**AVIS RELATIF À LA PROTECTION
CONTRE LES EVENTUELS EFFETS NOCIFS ET NUISANCES
PROVOQUÉS PAR LES RAYONNEMENTS NON IONISANTS
GÉNÉRÉS PAR DES ANTENNES ÉMETTRICES STATIONNAIRES**

Commune : LIEGE - Exploitant : CITYMESH

Référence exploitant : LG04934_B

Rapport n° 1272 / 2025

Figure 1 : Vue en plan des lieux de séjour et des points de contrôle

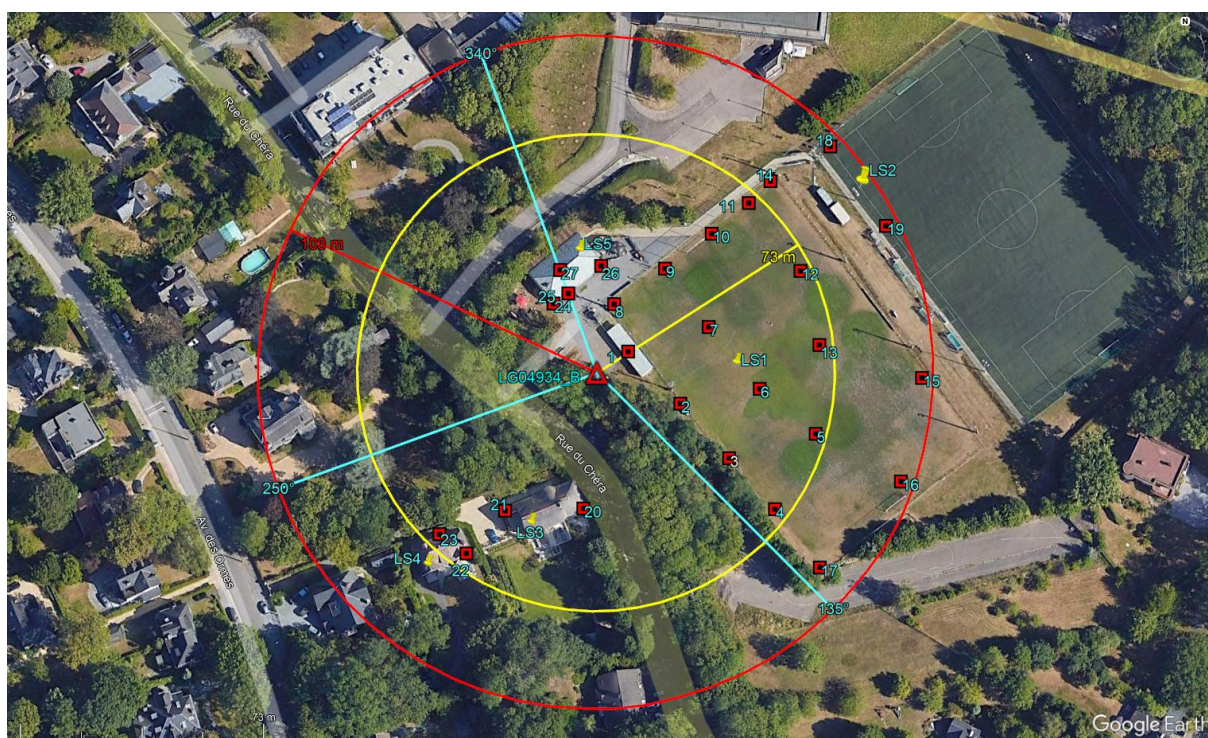
N° point de contrôle	LS	Atténuation (dB)	Indice d'exposition relatif à la limite par installation IE_i
17	LS1	0,0	0,775
4	LS1	0,0	0,505
16	LS1	0,0	0,432
23	LS4	3,0	0,432
21	LS3	3,0	0,338
22	LS4	3,0	0,326
5	LS1	0,0	0,291
15	LS1	0,0	0,192
14	LS1	0,0	0,104
13	LS1	0,0	0,104
20	LS3	3,0	0,096
18	LS2	0,0	0,081
11	LS1	0,0	0,080
19	LS2	0,0	0,072
12	LS1	0,0	0,061
3	LS1	0,0	0,056
2	LS1	0,0	0,043
25	LS5	3,0	0,041
24	LS5	3,0	0,037
27	LS5	3,0	0,037
8	LS1	0,0	0,034
26	LS5	3,0	0,021
6	LS1	0,0	0,019
10	LS1	0,0	0,018
9	LS1	0,0	0,015
1	LS1	0,0	0,012
7	LS1	0,0	0,009

En ce qui concerne les antennes de l'installation mentionnées dans le tableau 1, la distance maximale à laquelle la limite pourrait être atteinte, à l'extérieur, est égale à 93,3 m. S'il n'y a pas de LS à une distance inférieure, les antennes respectent forcément la limite d'immission.

Dans le cas des LS situés à l'intérieur des bâtiments, une atténuation d'obstacle est prise en compte et il en résulte que la distance maximale à laquelle la limite pourrait être atteinte se réduit à 66,5 m.

Figure 2 : Vue en plan des installations d'antennes dans un rayon de 300 mètres autour de l'installation faisant l'objet de la demande d'avis

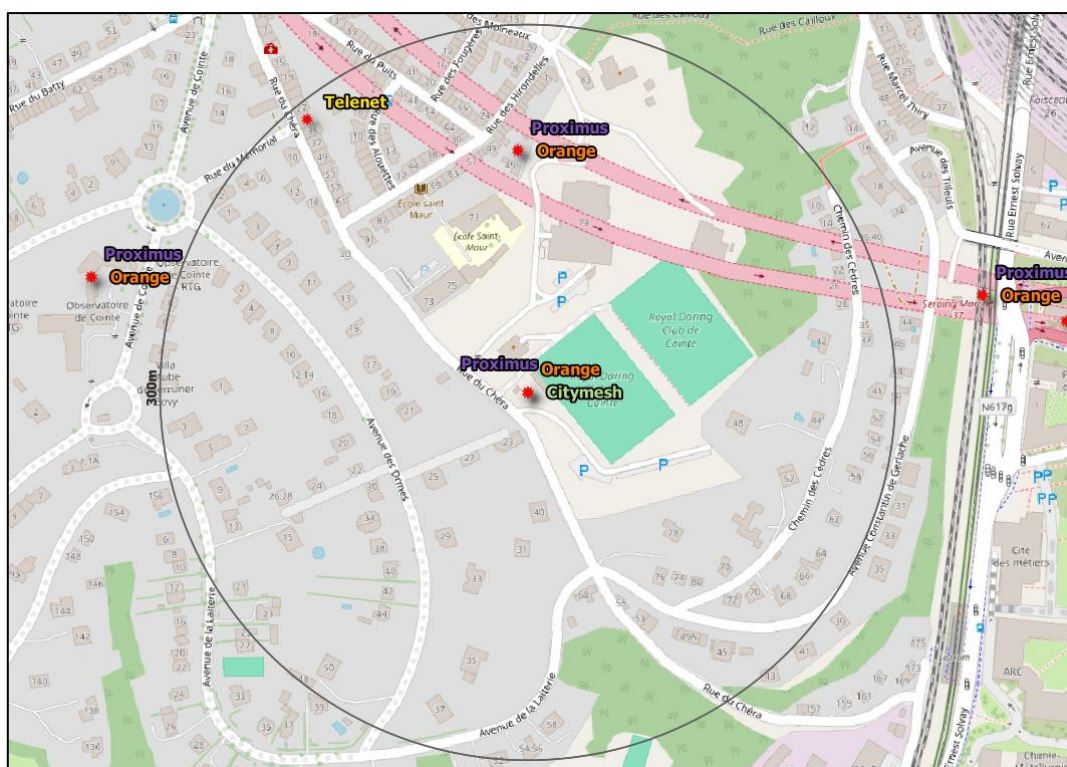
- a) il y a au plus 4 installations d'antennes émettrices stationnaires présentes dans la zone d'évaluation de 300 mètres de rayon représentée dans la figure 2, y inclus l'installation référencée dans le paragraphe 2 : la limite cumulative définie à l'article 4, §2 du décret est nécessairement respectée dans les lieux de séjour à l'intérieur de la zone d'évaluation de 300 mètres de rayon ;

- b) il y a exactement 5 installations d'antennes émettrices stationnaires présentes dans la zone d'évaluation de 300 mètres de rayon représentée dans la figure 2, y inclus l'installation référencée dans le paragraphe 2 et il existe, pour 3 ou 4 de ces installations, un avis attestant le respect de la limite abrogée de 3 V/m : la limite cumulative définie à l'article 4, §2 du décret est nécessairement respectée dans les lieux de séjour à l'intérieur de la zone d'évaluation de 300 mètres de rayon ;

- c) dans tous les autres cas, il a été vérifié que la limite cumulative définie à l'article 4, §2 du décret n'est pas dépassée dans les lieux de séjour sur base du nombre d'installations localisées dans la zone d'évaluation de 300 mètres de rayon représentée dans la figure 2, de leur localisation ainsi que des données inscrites dans la figure 1 et au paragraphe 4 du présent avis et dans les avis attestant le respect de la limite par installation ou de la limite abrogée de 3 V/m relatifs aux autres installations reprises dans la figure 2.

Compte tenu des considérations ci-dessus, il apparaît que l'intensité du rayonnement électromagnétique généré, dans les lieux de séjour situés dans un rayon de 300 mètres autour de l'installation référencée dans le paragraphe 2, par l'ensemble des antennes émettrices stationnaires de l'ensemble des exploitants du même site d'antennes émettrices stationnaires respecte la limite fixée à l'article 4, § 2 du décret.
